Planutkast fv. 564 Fløksand - Vikebø. Tilkomst til eigedom 305/91 m. fl.

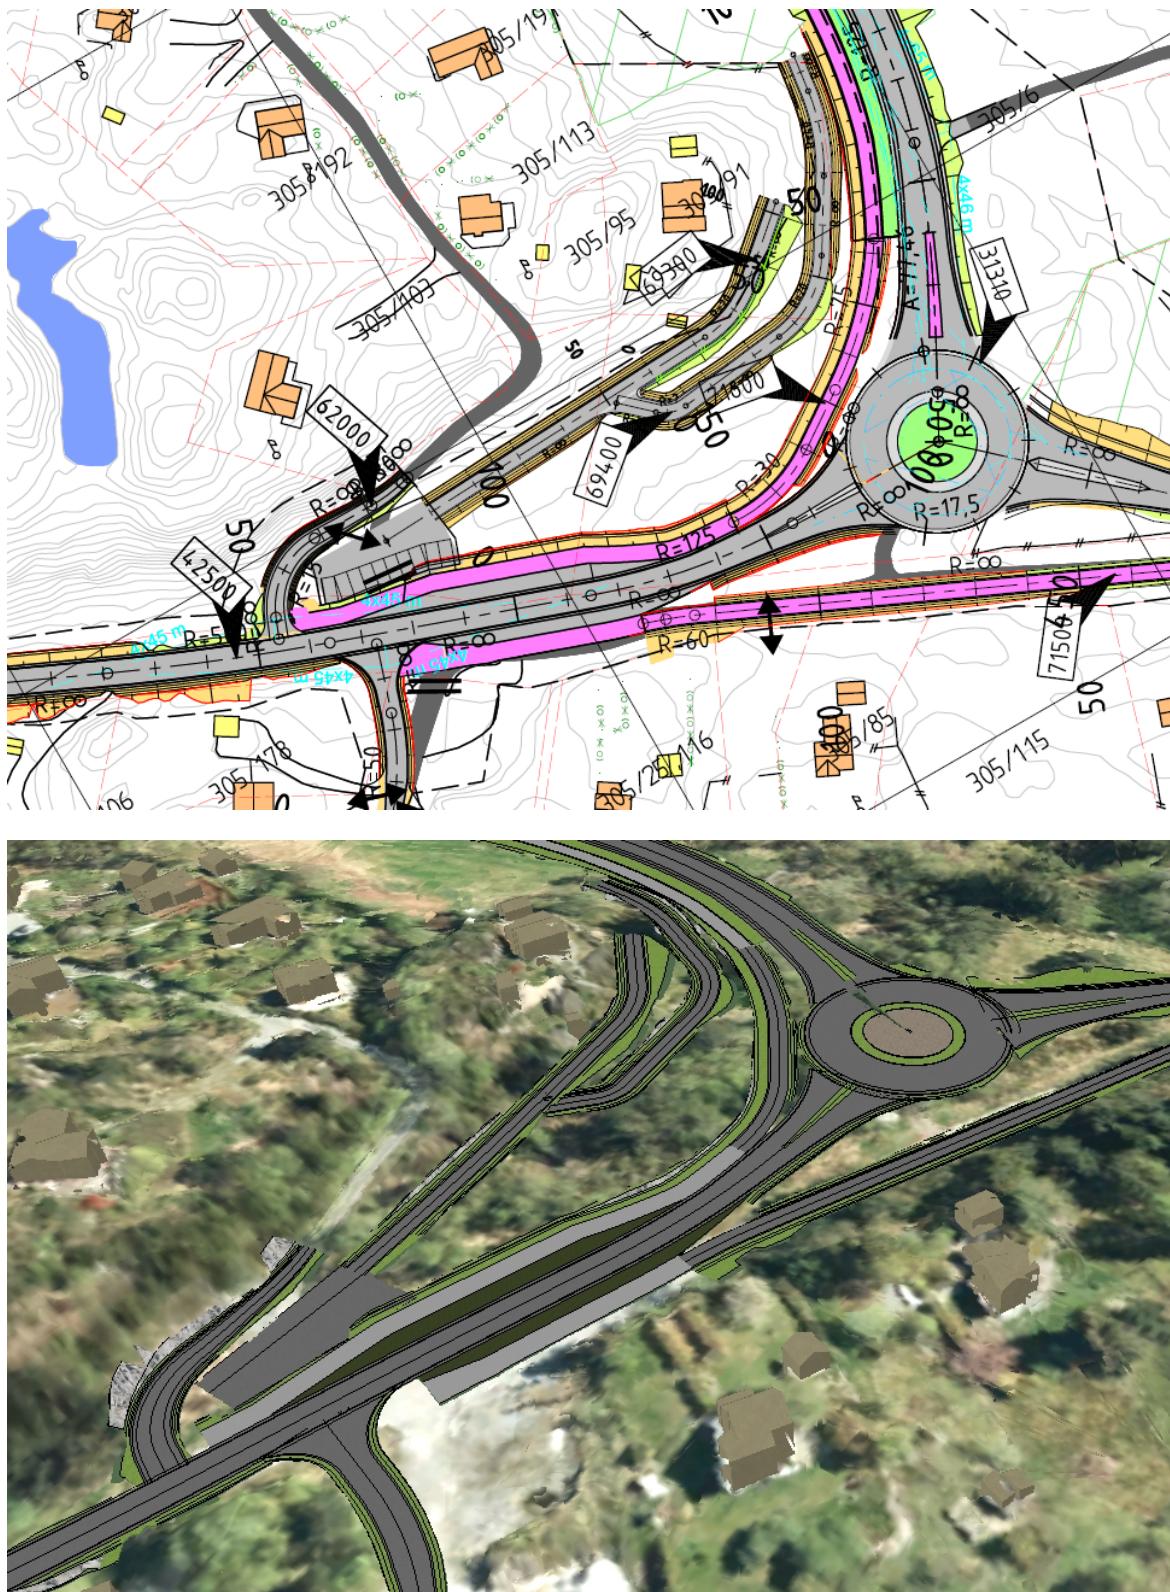
Ved synfaring såg vi at det nyleg var anlagt ein ny tilkomstveg til hytta. Å ha tilkomsten så langt nord vil gi ein bratt og därleg veg opp til hytta. På synfaringa kom det og opp ein del andre moment som vi no vurderer:

- Hytteigarane ga signal om at vinterparkeringsplass nede ved avkjøringa til fv. 564 (f_SV6) måtte oppretthaldast. Denne avkjøringa tek store delar av eks. parkering.
- Det er eit ønskje om å få til ein støyskerm langs fv. 564 for støyskjerming av hyttefeltet.

Ut frå dette har vi no utarbeidd eit utkast til ny tilkomst til 305/91 i frå vest. Den kan gå frå parkeringsplass som blir opparbeida aust for tilkomst til hyttefeltet, og må tilpassast den nye vegen inne hyttetomta. Vi ser da at ein kan nytte delar av denne vegen til å få til ein alternativ tilkomst til Temyra. Ved å legge tilkomsten slik kan det vere mogleg å byggje ein ev. støyskjerm lengre ned mot rundkøringa, slik at denne gir betre støyskjermingseffekt.

Før vi ev. reviderer plankarta i samsvar med denne løysinga ber vi o m synspunkt frå berørte grunneigarar innan 23. juni. Ta kontakt om de har spørsmål!
